ARPAT - DIREZIONE TECNICA - Settore VIA/VAS
Via Ponte alle Mosse, 211 - 50144 - Firenze

Oggetto: AUTOSTRADA A1 MILANO-NAPOLI - Tratta Firenze Sud/Incisa Valdarno - Commento al rapporto TECNE sull'attività di monitoraggio trimestre *Gennaio-Marzo 2023*.

Figura 1: stazione di monitoraggio fissa A1-FS-RA-A3-02 media giornaliera PM10, confronto con la media di PTS della campagna di misura effettuata nel trimestre in esame nelle stazioni A1-FS-BR-A2-01 e A1-FS-RA-A2-03, dati I trimestre 2023.

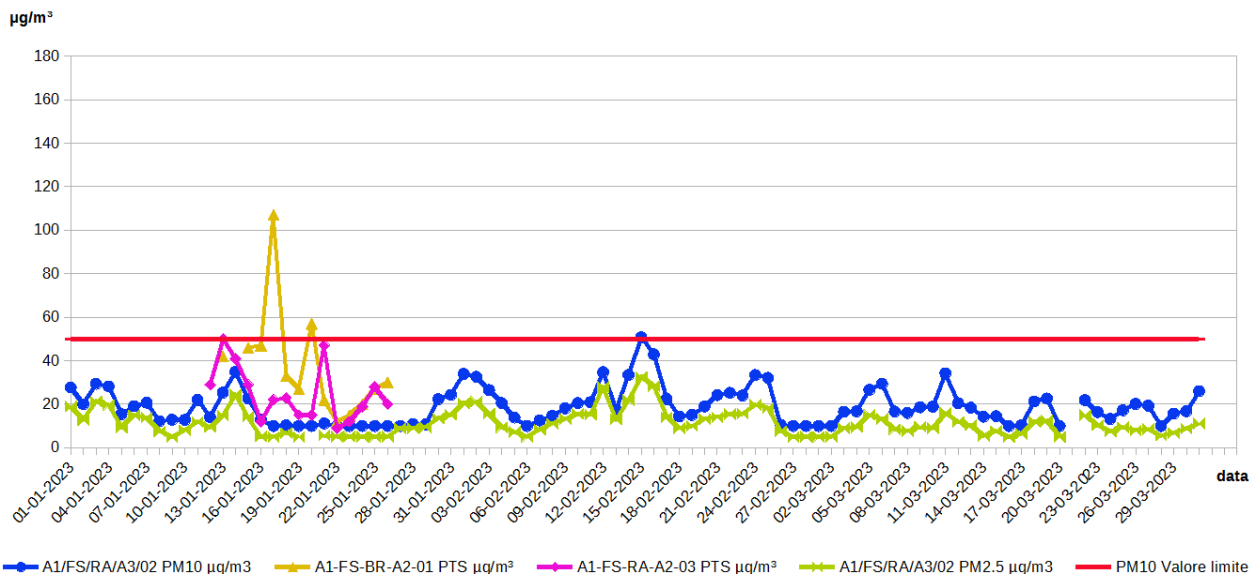
- In Figura 1 (riportata nel paragrafo relativo alla stazione A1-FS-RA-A3-02) è rappresentato il grafico del PM10 della stazione fissa A1-FS-RA-A3-02 con il relativo valore giornaliero di PTS della stazione mobile A1-FS-BR-A2-01. Dal grafico si osserva come le concentrazioni delle PTS seguono in sostanza quelle di PM10 della vicina stazione in continuo; tuttavia si evidenzia che il valore giornaliero delle PTS della stazione mobile A1-FS-BR-A2-01 rilevato il 17/1/2023 (107 $\mu\text{g}/\text{m}^3$), seppure inferiore alla soglia giornaliera di attenzione (150 $\mu\text{g}/\text{m}^3$) è risultato costituito prevalentemente da frazione grossolana tipica delle lavorazioni di cantiere. Dai dati disponibili non si può pertanto escludere tra le possibili cause l'influenza delle lavorazioni del cantiere.

In generale i valori di PM_{10} della stazione A1-FS-RA-A3-02 seguono l'andamento della contemporanea media giornaliera di $\text{PM}_{2.5}$ (Figura 1). In un caso la media giornaliera di PM_{10} è risultata di pochi microgrammi superiore al valore limite giornaliero ($54 \mu\text{g}/\text{m}^3$ in data 15/2/2023; limite $50 \mu\text{g}/\text{m}^3$).

Nel report a pag. 32 è riportato: «Evidenziamo che il giorno 15 febbraio la centralina Arpat ha fatto registrare anch'essa un superamento, quindi tale valore può essere attribuito a normali fluttuazioni ambientali e non alle attività di cantiere in corso.»

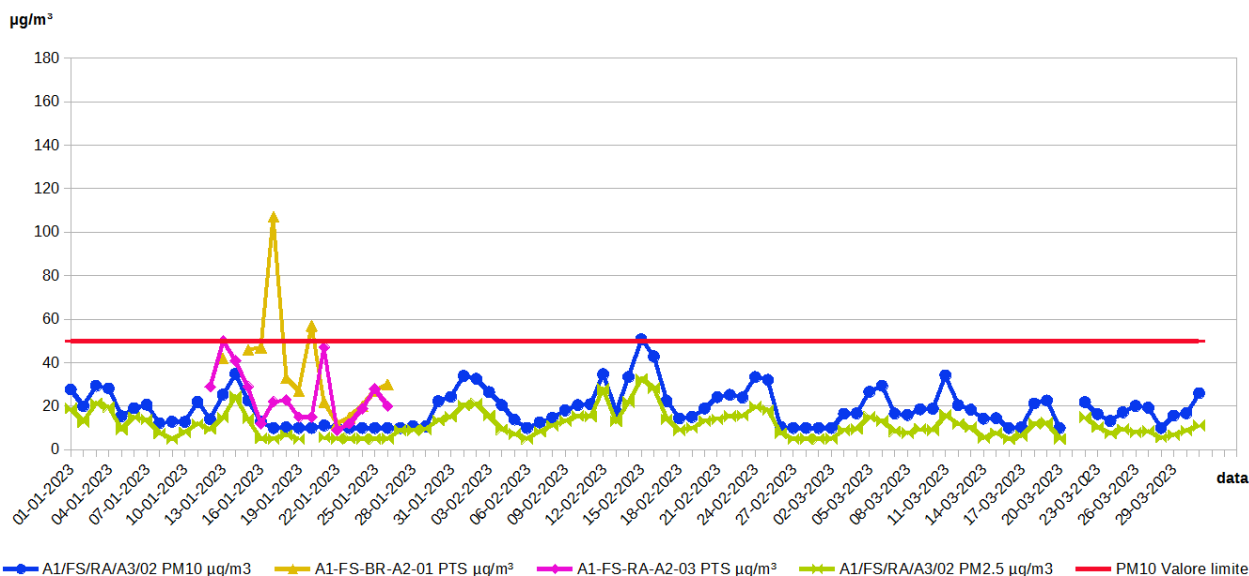
Dalla Figura 2 emerge peraltro come le concentrazioni di PM10 misurate dalla stazione fissa A1-FS-RA-A3-02 siano sostanzialmente confrontabili con quelle di PM10 delle stazioni pubbliche prese come riferimento nell'Agglomerato di Firenze (urbane traffico FI-Gramsci, FI-Mosse, urbane fondo FI-Scandicci e FI-Bassi) e della stazione FI-Figline della Zona Valdarno Aretino e Valdichiana.

Inquinanti gassosi e PM10: nel trimestre in esame la stazione fissa A1-FS-RA-A3-02 relativamente ai parametri misurati, non ha registrato superamenti, fatta eccezione in un giorno per il PM10, quando la media giornaliera è risultata di pochi microgrammi superiore al valore limite giornaliero ($54 \mu\text{g}/\text{m}^3$ in data 15/2/2023; limite $50 \mu\text{g}/\text{m}^3$ fissato dal D.Lgs. 155/2010). Il suddetto valore è risultato peraltro confrontabile con il relativo PM10 della centralina FI-Figline; inoltre è inferiore di 10 unità rispetto alla media di PM10 delle centraline dell'Agglomerato fiorentino prese in esame, a dimostrazione che il superamento non è stato causato da un fenomeno localizzato.
